Sachverständige Stellungnahme

Nr.: 2025-0601 (1. Ausfertigung von 2. Ausfertigungen) (Original)

Projekt: Tiefgarage 3. BA – Betoninstandsetzung
Hiroshimaplatz 1-4, Neues Rathaus mit Amtshaus
37083 Göttingen

Datum: 17.06.2025

Prüfstelle 9, Bild 27 (Bauteilöffnung und Haarrisse)

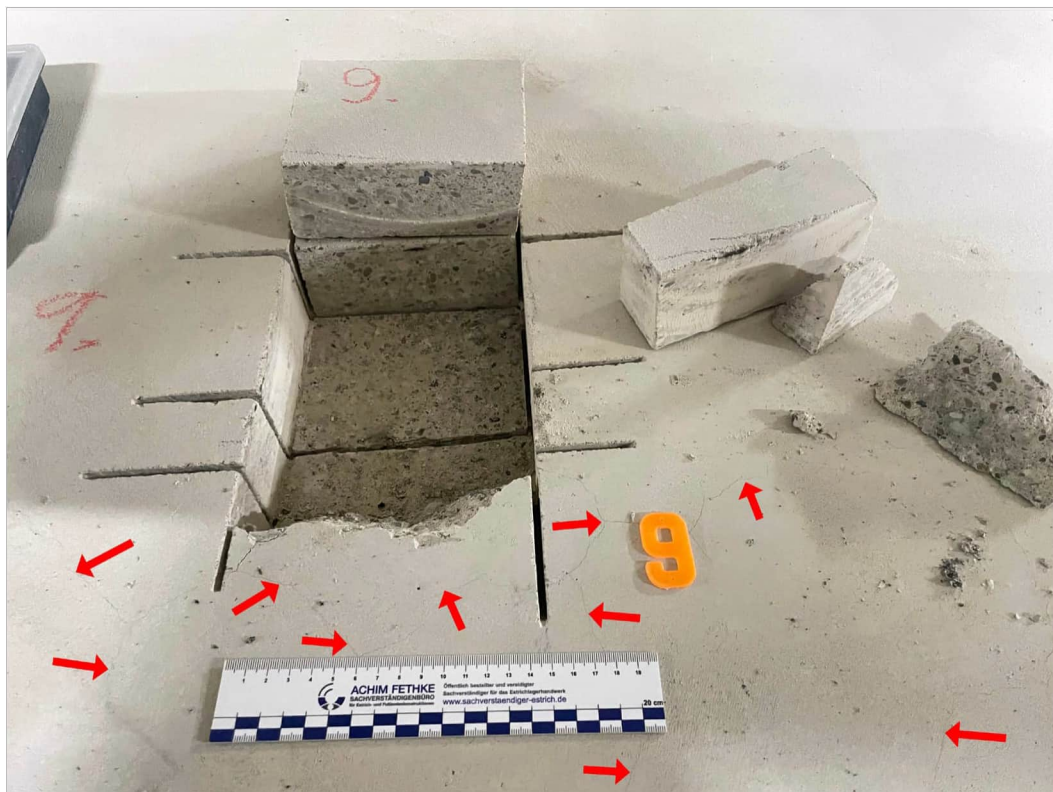
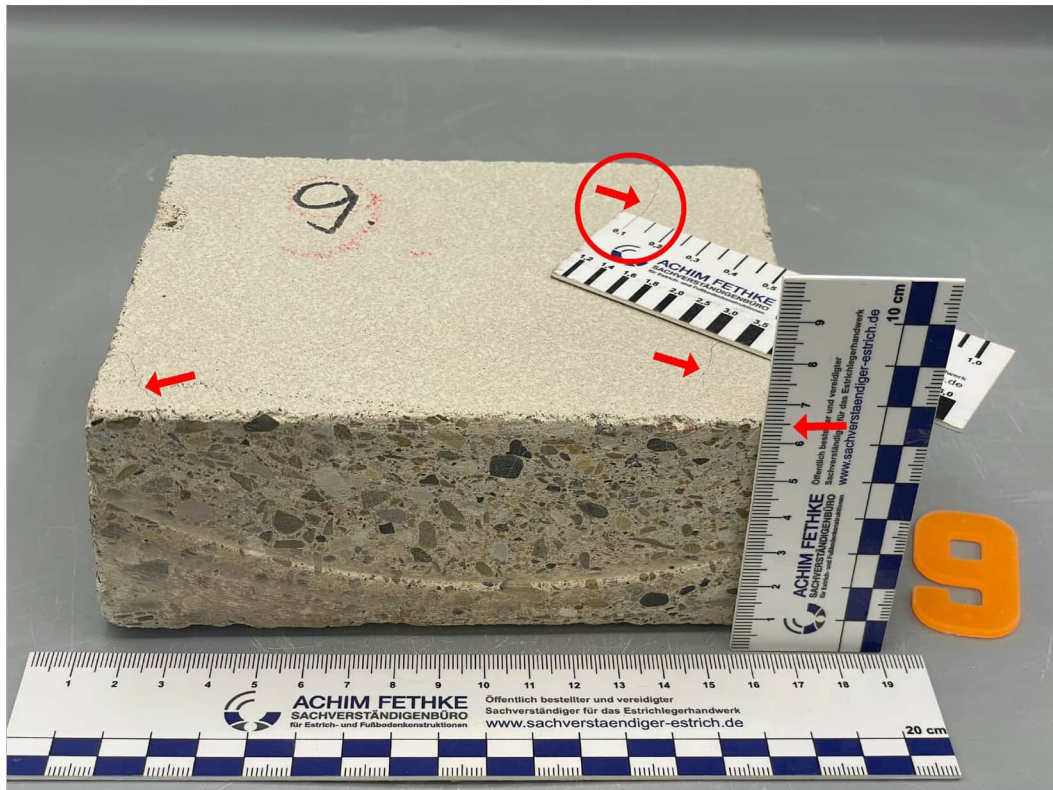
An der Prüfstelle 9 (Ebene -3) wurde in einem Bereich ohne erkennbare Hohllagen mit einem handgeführten Betonschneidegerät auf einer Fläche von ca. 150 x 150 mm bzw. 150 x 100 mm bis ca. 100 mm tief in den Betonuntergrund trocken eingeschnitten (Bild 27). Zunächst wurde das kleinere Teilstück aus dem Gefällebeton mit einem Flachmeißel mechanisch entfernt. Im Anschluss wurde das größere Teilstück ebenfalls mit einem Flachmeißel mechanisch entfernt. Beide Teilstücke ließen sich mit wenig Kraftaufwand entfernen. Die Dicke des Gefällebetons beträgt hier ca. 65 mm (Bild 28).

Die Unterseite weist eine geringe Rauigkeit auf. Ein Adhäsionsverbund zum Untergrund scheint augenscheinlich anhand der sichtbaren Oberflächenstruktur vorhanden zu sein (Bild 28). Es sind oberflächennahe Haarrisse (Krakeleerisse) von ca. 0,1 mm Breite erkennbar (Bilder 27 + 28).

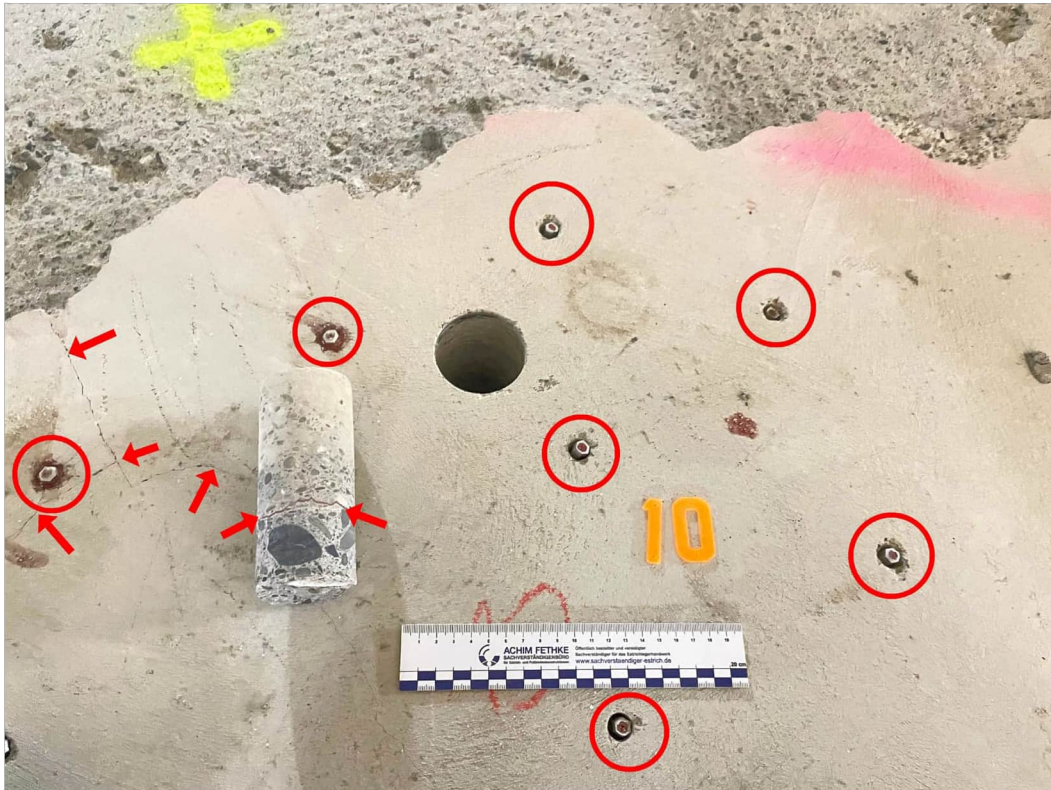
An der Prüfstelle 10 (Ebene -2) wurden angrenzend an den bereits entfernten Bereich in der Nähe der Achse E' weitere vorhandene Hohllagen mittels Bohrpäckern und Injektion mit Reaktionsharz verpresst (Bild 29).

Hier wurde eine Bohrkernentnahme in einem Durchmesser von ca. 53 mm bis ca. 50 mm tief in den Betonuntergrund durchgeführt (Bild 29).

Die Dicke des Gefällebetons beträgt hier ca. 83 - 88 mm (Bild 30).

Es ist erkennbar, dass es durch das im Injektionsverfahren eingebrachte Reaktionsharz (rot eingefärbt) zu einer Verfüllung des Hohlraumes gekommen ist (Bilder 29 + 30).

Prüfstelle 11, Bild 31 (Bohrkernentnahme, Reaktionsharzinjektionsbereiche)

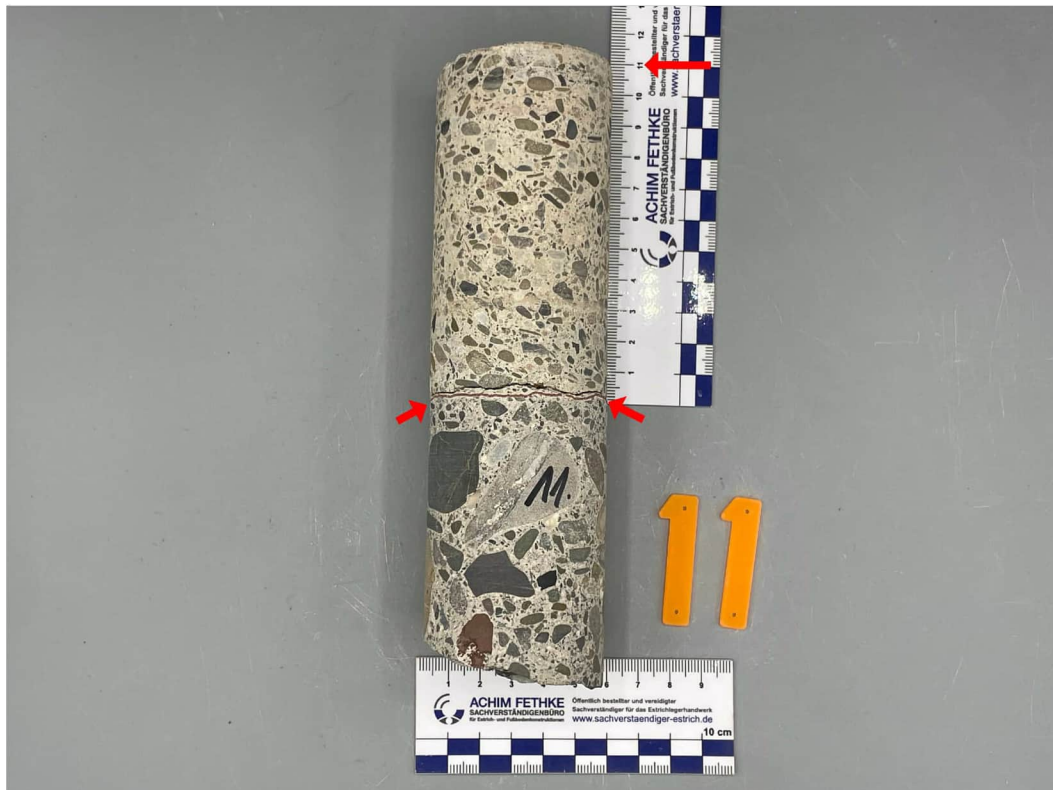
An der Prüfstelle 11 (Ebene -2) wurden angrenzend an den bereits entfernten Bereich in der Nähe der Achse E' weitere vorhandene Hohllagen mittels Bohrpäckern und Injektion mit Reaktionsharz verpresst (Bild 31). Hier wurde eine Bohrkernentnahme in einem Durchmesser von ca. 53 mm bis ca. 90 mm tief in den Betonuntergrund durchgeführt (Bild 31). Die Dicke des Gefällebetons beträgt hier ca. 110 mm (Bild 32). Es ist erkennbar, dass es durch das im Injektionsverfahren eingebrachte Reaktionsharz (rot eingefärbt) zu einer Verfüllung des Hohlraumes gekommen ist (Bilder 31 + 32). Im Zuge der detaillierten Bewertung des Bohrkerns hat sich der Gefällebeton jedoch vom Betonuntergrund gelöst.

Es ist erkennbar, dass der Haftverbund zwischen dem Gefällebeton und dem injizierten Reaktionsharz keinen ausreichenden Haftverbund zum Untergrund aufweist, da es unterhalb des Reaktionsharzes zur Ablösung gekommen ist (Bild 33).

Prüfstelle 12, Bild 34 (Bohrkernentnahme mit Rissbildungen)

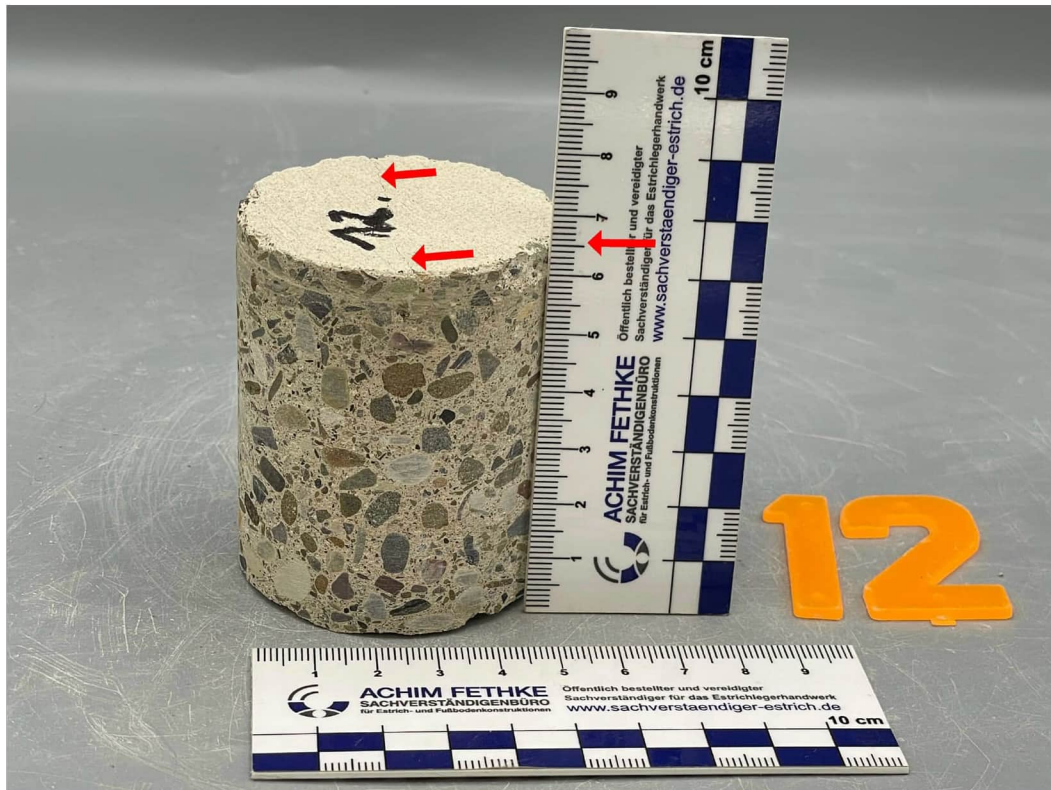
Der Gefällebeton löste sich hierbei vom Untergrund. Die Dicke des Gefällebetons beträgt ca. 65 mm (Bild 35).

Die Unterseite weist eine geringe Rauigkeit auf. Ein geringer Adhäsionsverbund zum Untergrund scheint augenscheinlich anhand der sichtbaren Oberflächenstruktur vorhanden gewesen zu sein (Bild 36).

Im Bereich der Prüfstelle 12 und am Bohrkern 12 sind oberflächennahe Haarrisse (Krakeleerisse) von ca. 0,1 mm Breite erkennbar (Bilder 34 + 35).

Prüfstelle 15, Bild 45 (Haarrissbildungen mit Rissbreiten von ca. 0,1 mm)

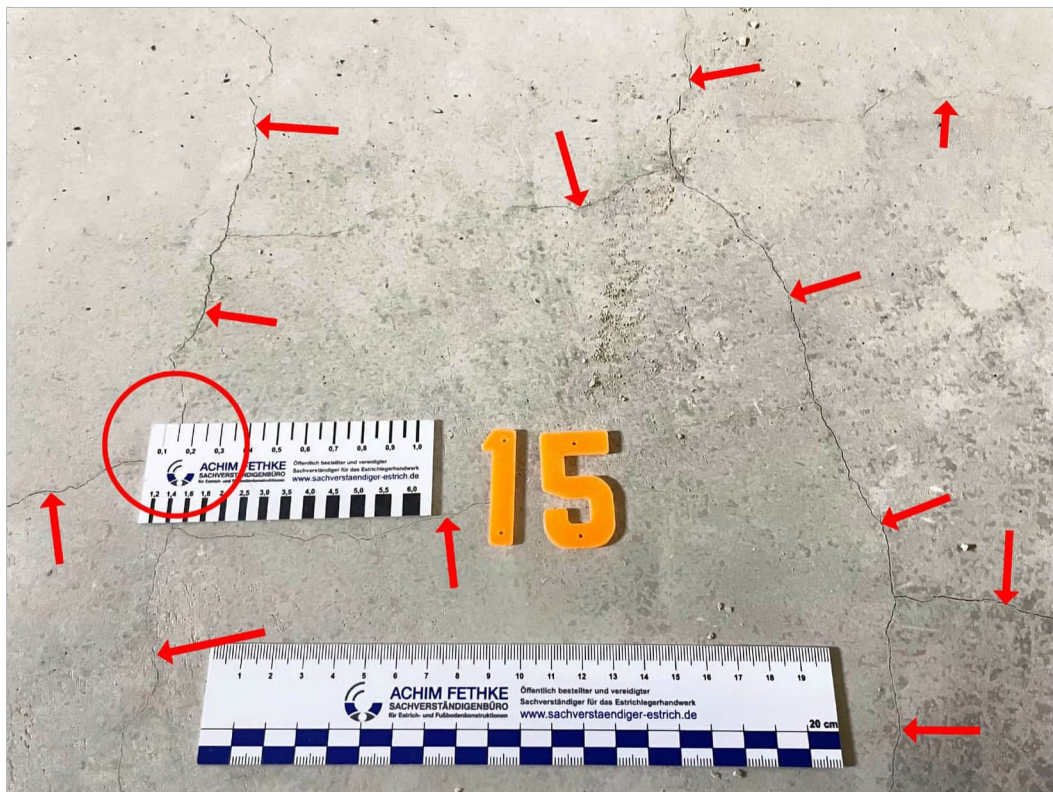
Es sind oberflächennahe Haarrisse (Krakeleerisse) von ca. 0,1 mm Breite erkennbar (Bild 45).

Im weiteren Bereich der Prüfstelle 15 wurde eine Vielzahl von Netzzissen mit Rissbreiten von ca. 0,15 – 0,2 mm Breite festgestellt (Bild 47).

Prüfstelle 16, Bild 48 (Übersicht Ausbaubereich Ebene -2)

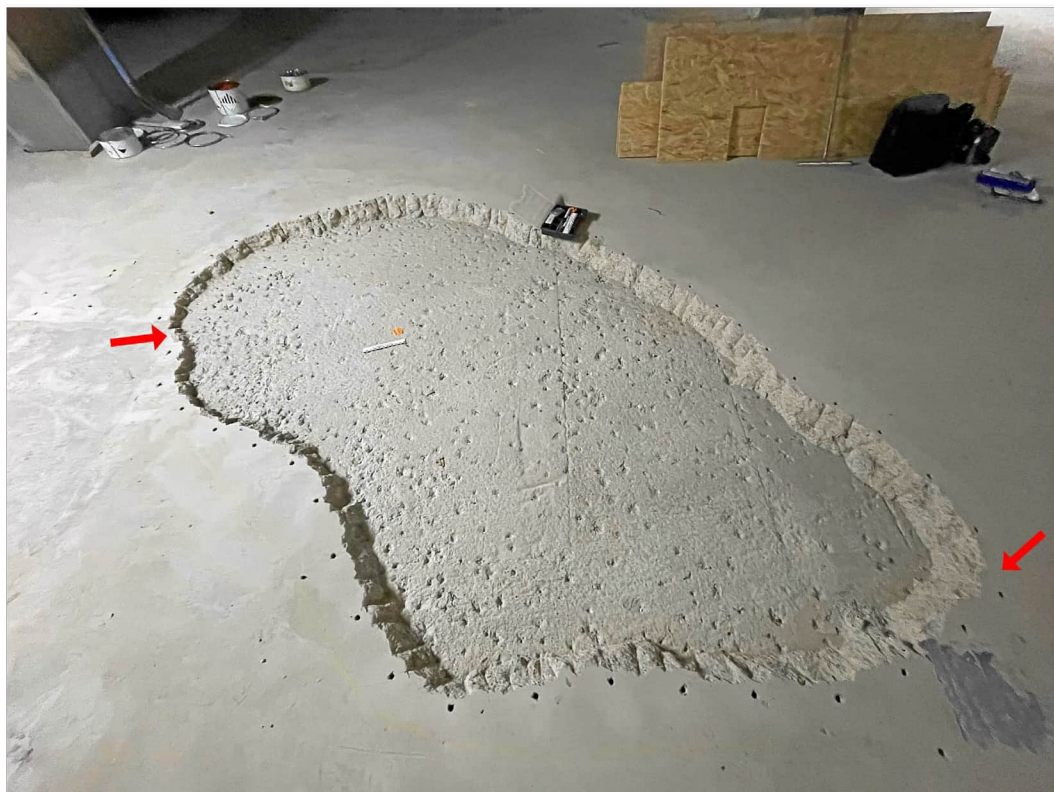
Die Prüfstelle 16 zeigt beispielhaft einen bereits ausgebauten Teilbereich einer großflächigen Hohllage des Gefällebetons in der Ebene -3 (Bild 48). Links grenzt dieser Bereich an den dünnen Gefällebereich um einen Bodeneinlauf an, welcher mit einem Reparaturmörtel (RM) unter Verwendung einer Haftbrücke in Dicken von ca. 10 – 30 mm ausgeführt wurde. Der erhebliche Dickenunterschied des Gefällebetons ist gut erkennbar. Links im Bild (roter Pfeil) beträgt die Dicke ca. 30 mm, rechts im Bild (roter Pfeil) ist der Hochpunkt erkennbar, welcher mit einer Dicke von ca. 100 - 120 mm ausgeführt wurde (Bild 48).

Die Untergrundvorbereitung erscheint aus sachverständiger Sicht nicht ausreichend. Die Rauigkeit erscheint unzureichend und die Gefügestruktur wurde nicht ausreichend kuppenartig freigelegt (Bild 49).

Rampenbereich, Bild 50 (Injektionen im Fugenbereich)

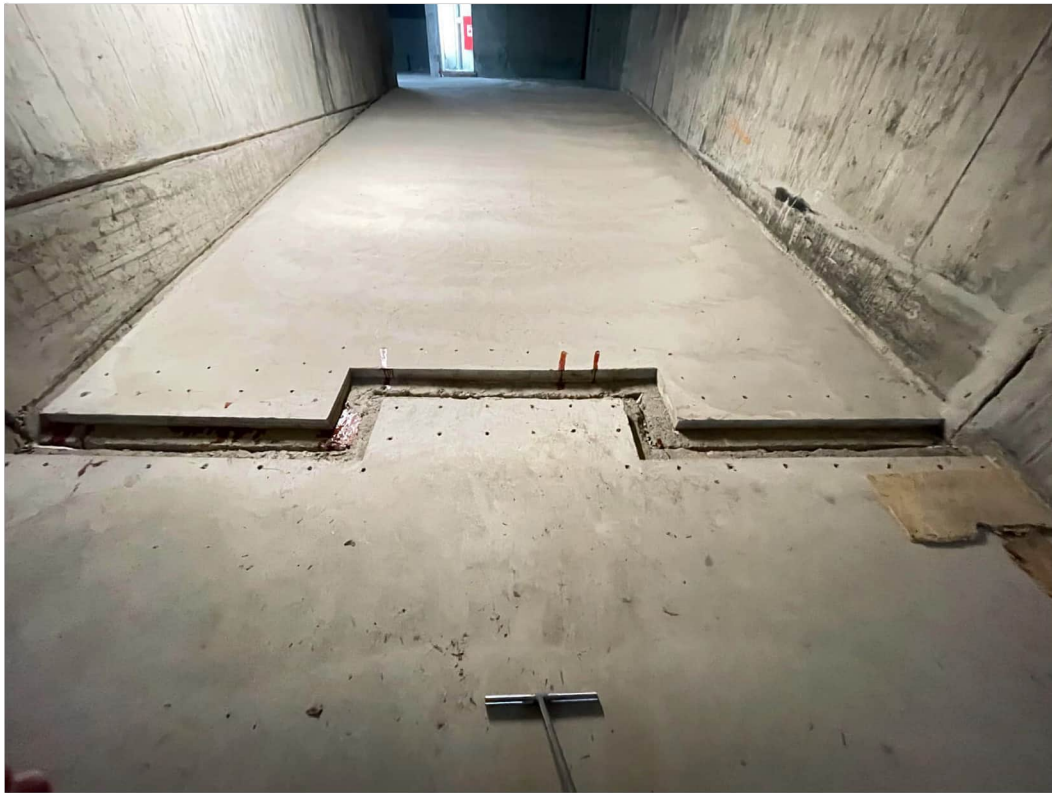
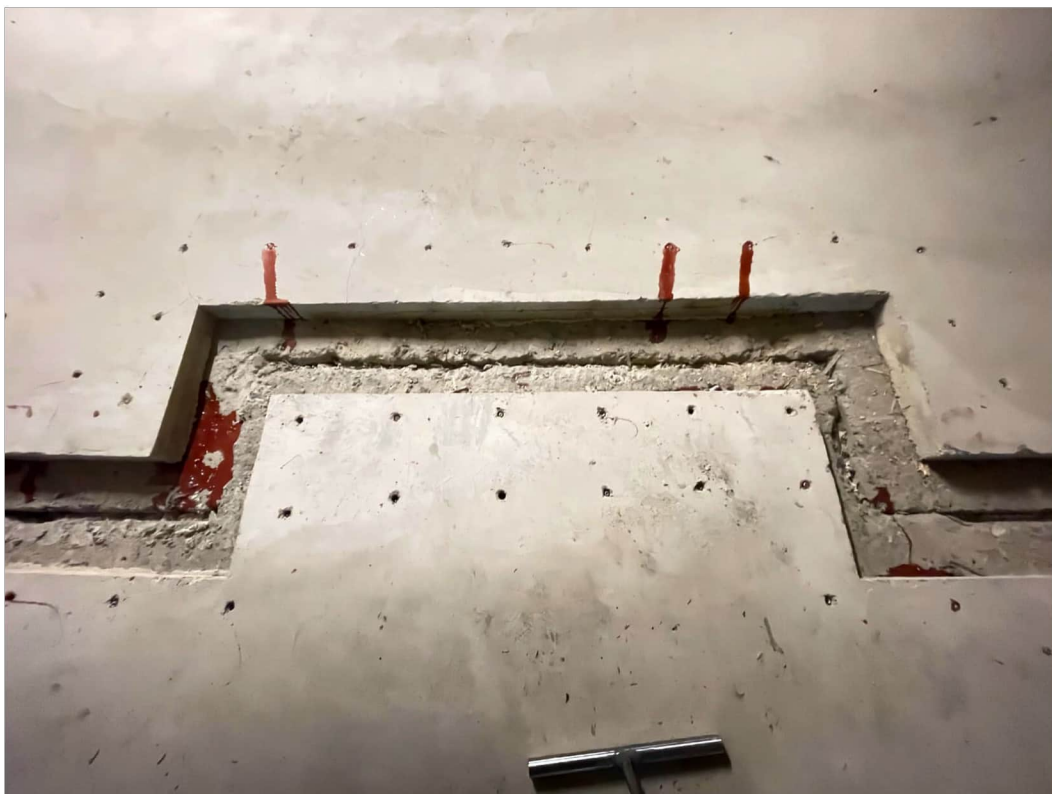
U. a. wurden im Bereich der Rampen an den Abstellungen zu den Bauwerksfugen Reaktionsharzinjektionen vorgenommen (Bilder 50 + 51). Zusätzlich wurden in erheblichen Umfang in den Randbereichen zu den aufgehenden Bauteilen (Wände, Stützen, etc.) Reaktionsharzinjektionen durchgeführt (Bild 52).

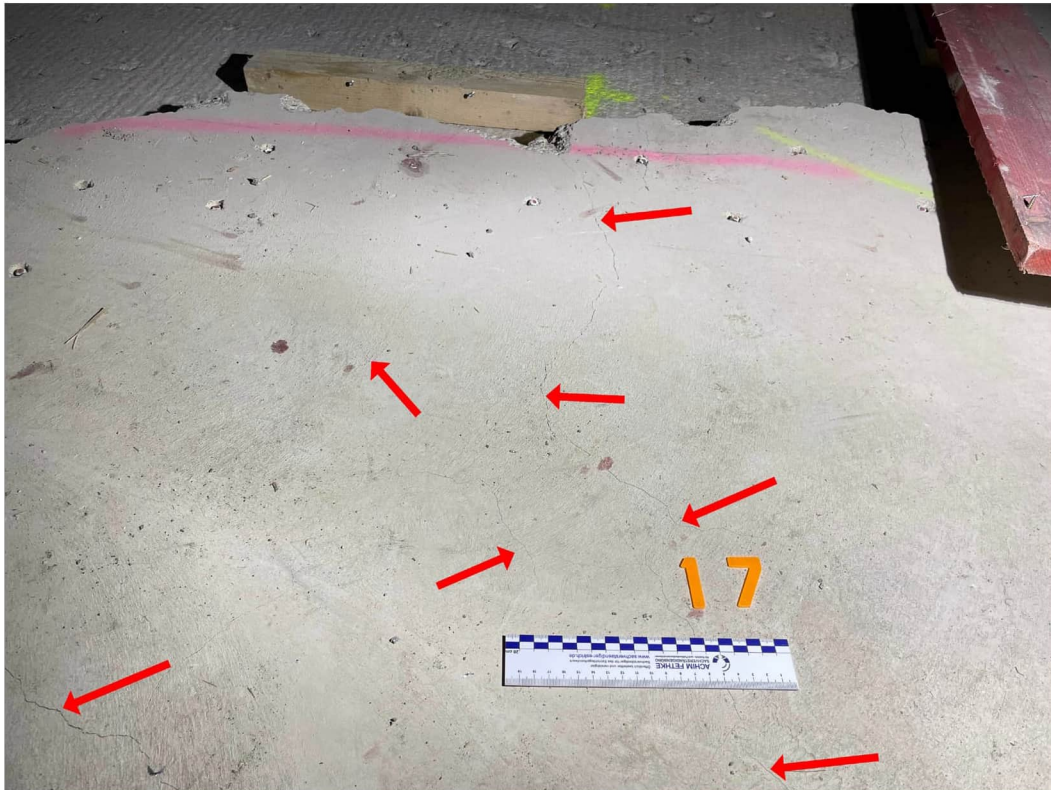
Die Prüfstelle 17 zeigt den Bereich an der Bauwerksfuge (Achse E') in der Ebene -2 (Bilder 53 + 54).

Hier hat sich der Bereich der Hohllagen hinter den Reaktionsharzinjektionen gegenüber den Feststellungen zum 2. Ortstermin wesentlich vergrößert (Bild 53).

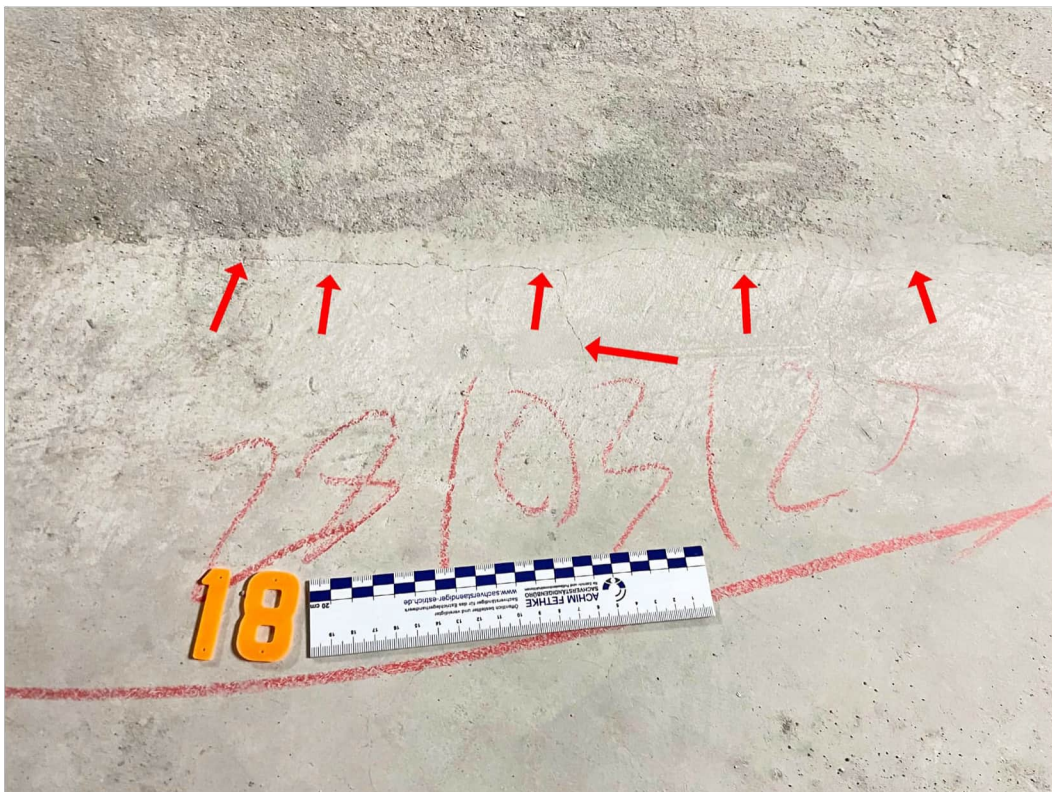
Die Prüfstelle 18 zeigt neue Hohlstellen im Randbereich direkt im Übergang zu dem mit einem Reparaturmörtel ausgeführtem Gefällebereich in der Ebene -3 (Bilder 55 + 56).

Hier sind neue Rissbildungen und beginnende Hohlstellen erkennbar (Bild 55, roter Kreis + Bild 56).

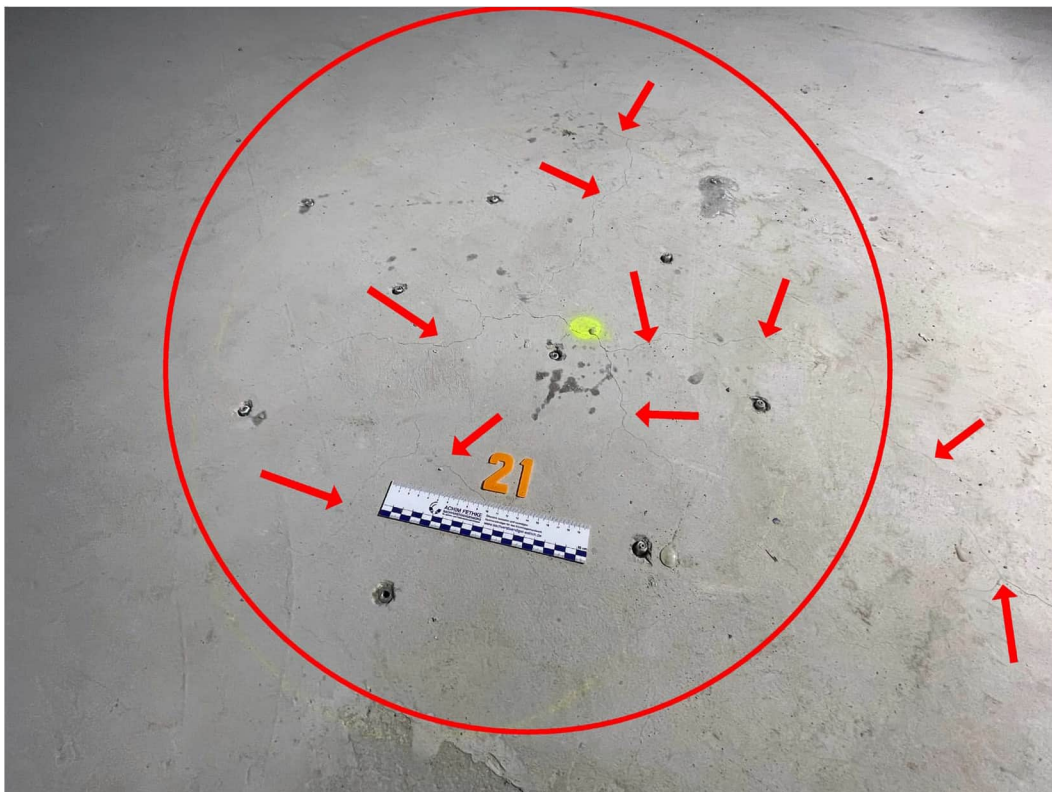
Hier sind neue Rissbildungen und beginnende Hohlstellen erkennbar (Bild 61).

Trotz der Reaktionsharzinjektion haben sich hier neue Hohlstellen und Risse gebildet. Die Rissbildungen setzen sich tendenziell von hier aus in Richtung der bereits ausgebauten Teilflächen fort (Bilder 61 +62).
